## INSEDIAMENTO COMMERCIALE E ATTREZZATURE PUBBLICHE IN VIA DELLE REPUBBLICHE MARINARE

ELABORATO:  
RECEPIMENTO DELLE PRESCRIZIONI DETTATE IN SEDE DI APPROVAZIONE  
DEL PROGETTO PRELIMINARE NELLA PROCEDURA DI VERIFICA  
DI ASSOGGETTABILITA' A VAS

**RELAZIONE SUL RECEPIMENTO DELLE PRESCRIZIONI DETTATE IN SEDE DI APPROVAZIONE DEL PROGETTO PRELIMINARE NELLA PROCEDURA DI VERIFICA DI ASSOGGETTABILITA' A VAS**

Pianta di progetto della sistemazione e adeguamento dello stadio Caduti di Breda

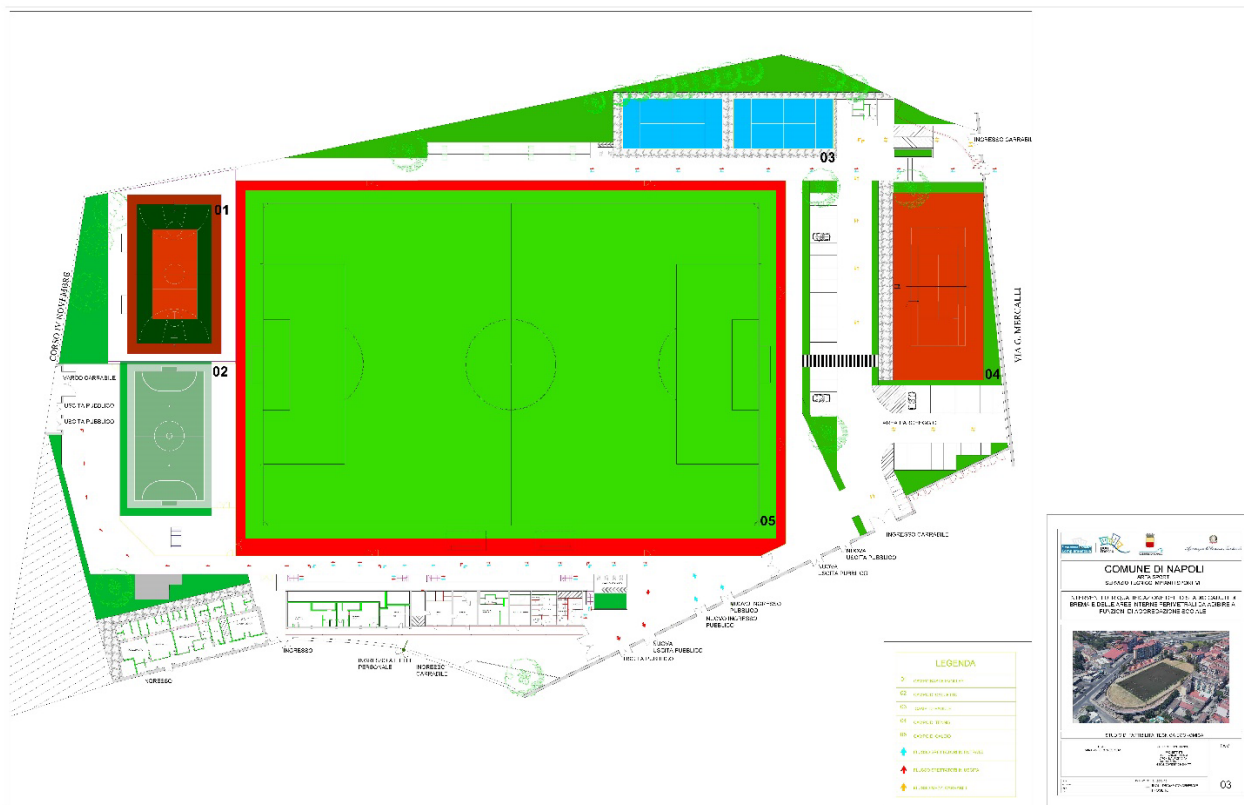
Per la richiesta riguardante i parcheggi a raso, come già accennato, si è tenuto conto contemporaneamente della richiesta di limitare gli stalli a raso e di tener conto di quanto riportato nel

parere della Commissione Urbanistica che, come riportato precedentemente chiede esplicitamente di **“valutare l’opportunità suggerita dalla Commissione Urbanistica di riservare adeguata quota di parcheggi ad uso pubblico funzionale al quartiere e per i fruitori degli spazi verdi ceduti al Comune”**.

Nel progetto, come auspicato dalla Commissione Urbanistica Comunale, è individuata **un’area a parcheggio da riservare ad un uso pubblico di circa mq.1.134**, ovvero ad uso gratuito a servizio del parco ma anche delle attrezzature pubbliche collocate all’esterno del perimetro del PUA, come ad esempio lo stadio “Caduti di Brema” che non è dotato di parcheggi pubblici nelle immediate vicinanze, negli orari di apertura della struttura commerciale. In questo modo sarà possibile soddisfare le esigenze di parcheggio dello Stadio dei Caduti di Brema nella sua configurazione futura.

Tale area è sottoposta di due metri rispetto alla quota stradale ed è coperta con una struttura metallica leggera di supporto a specie arbustive tappezzanti. In questo modo il parcheggio non è visibile dal contesto urbano circostante e risponde ampiamente a quanto auspicato dal parere espresso in conferenza dei servizi. La tavola dei RENDER allegata al piano dimostra senza ombra di dubbio il raggiungimento dell’obiettivo prefissato.

A tal fine nella **tavola IU22 – Relazione del PUA con il tessuto Urbano esistente** si sono meglio esplicitate le relazioni fisiche e funzionali con il contesto urbano dimostrando l’utilità delle aree di parcheggio ad uso pubblico nel contesto delle attrezzature pubbliche esistenti.
